**Antwoordnotitie bestemmingsplan
“Appartementen Beurtschipperstraat
Kortgene”**

Behoort bij besluit van de raad van de gemeente Noord-Beveland van 25 februari 2021

Het ontwerpbestemmingsplan “Appartementen Beurtschipperstraat Kortgene” heeft met ingang van 30 januari 2020 gedurende zes weken ter inzage gelegen. Er zijn 16 zienswijzen ingediend, maar één zienswijze is recent ingetrokken. Hieronder zijn de zienswijzen samengevat en beantwoord. Dat de zienswijzen zijn samengevat, betekent niet dat deze slechts gedeeltelijk zijn beoordeeld; bij de beantwoording is de volledige inhoud betrokken.

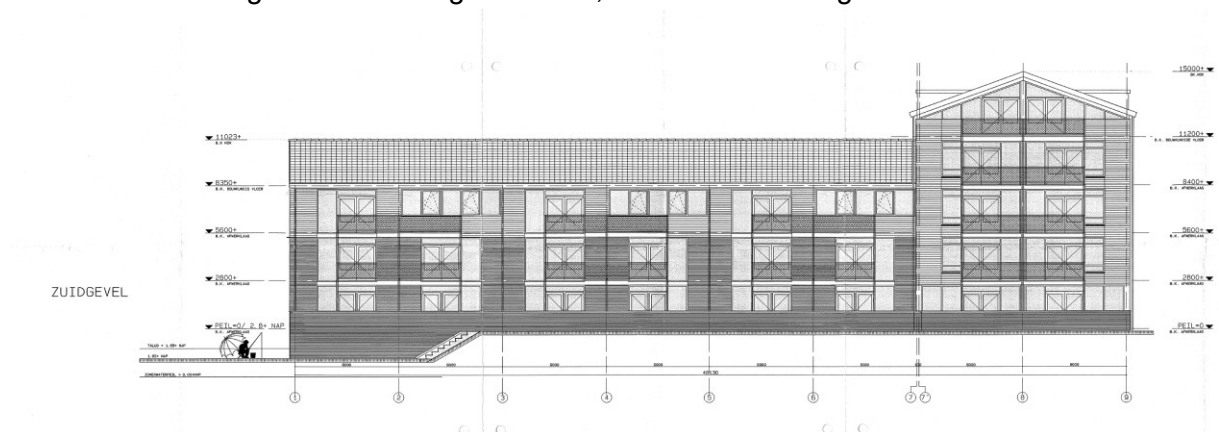
3. In het plan wordt de huidige uitweg van de Beurtschippersstraat vervangen door een weg langs de kademuur van de haven. Mijn inziens gaat dit veel geluidhinder meebrengen van de voertuigen die naar de Beurtschippersstraat rijden en de auto's die parkeren voor het nieuwe appartementsgebouw. De geluidhinder zal des te groter zijn wanneer deze parkeerplaatsen ook door niet-bewoners van het appartementengebouw kunnen gebruikt worden. Temeer daar het niveau van geluid wordt versterkt binnen de kom van de landbouwhaven. Misschien is het beter de toegangsweg iets achteruit te leggen. Als er een talud ligt tussen de weg en het water zal dit voor minder geluidshinder zorgen en worden de auto's onttrokken aan het zicht. Men dient ook rekening te houden met een vlotte toegang voor hulpdiensten.
4. Een idee dat beter in de huidige omgeving past is hieronder weergegeven.

4. Wij zijn er niet van overtuigd dat het geschetste idee beter in de omgeving past. Zoals gezegd hebben wij het bouwplan laten aanpassen, waarmee ons inziens voldoende wordt tegemoetgekomen aan de ingediende zienswijzen.
